Samrådsredogörelse

Väg 839, Bäckland

Kramfors kommun, Västernorrlands län
Samrådshandling dat. 2024-02-28

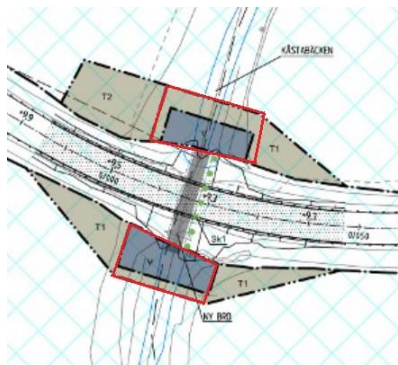
- Vilken yta som kommer att avverkas samt eventuella naturvärden kopplat till träd som tas bort.

Svar från TRV: Se punkt 6.3.3 i samrådshandlingen: Ett fåtal träd kommer att behöva tas ner för att kunna utföra trumbytet. Se rödmarkerade ytor nedan.

Nedtagning av ett fåtal träd bedöms inte påverka fågelpopulationen negativt. Avverkning kommer att ske utanför de generella häckningstiderna vilka är mellan mitten av april till slutet av juli.
